## URZĄD MIASTA PIEKARY ŚLĄSKIE BIURO ZAMÓWIEŃ PUBLICZNYCH

BZP.271.20.2024

### WYJAŚNIENIA I MODYFIKACJA TREŚCI SPECYFIKACJI

#### **Budowa basenu pływackiego w Piekarach Śląskich**

### **Pytanie 352**

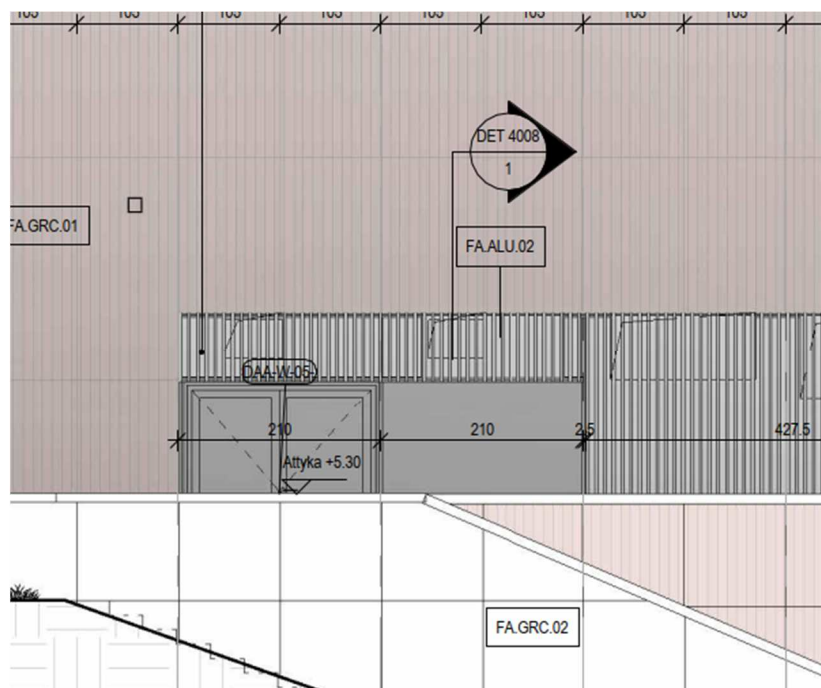
*Prosimy o wyjaśnienie niegodności dotyczących branży elektrycznej, ponieważ zgodnie ze schematem zasilania ma być 28 rozdzielni, zgodnie z kartą kablową – 34 szt, a na rzutach zaznaczono – 19szt. Ile ma być wykonanych rozdzielni. W udostępnionej dokumentacji mamy tylko 8 rysunków schematów. W etapie "A", zgodnie z rzutami - należy 19 rozdzielni. Prosimy o udostępnienie brakujących schematów rozdzielni, które mają zostać wykonane.*

**Odpowiedź zostanie udzielona w późniejszym terminie.**

### Pytanie 356

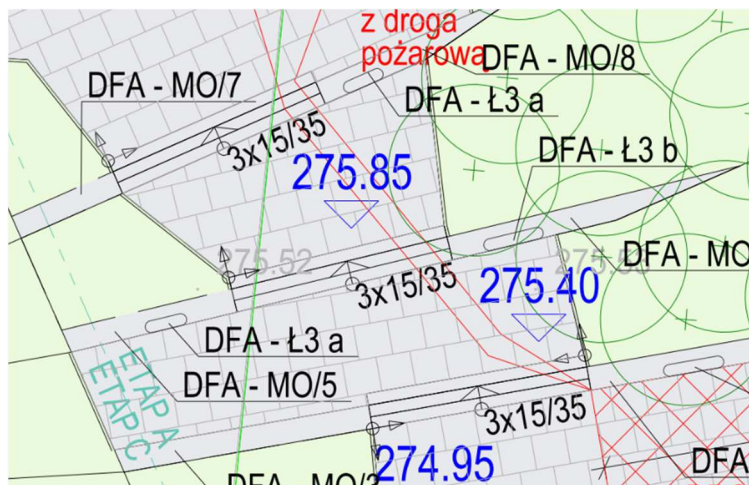
Na PZT są wykazane 3 stoły piknikowe, według zestawienia elementów małej architektury jest ich 6 szt. Prosimy o wskazanie, gdzie mają znajdować się pozostałe 3 szt.

**Odpowiedź zostanie udzielona w późniejszym terminie.**
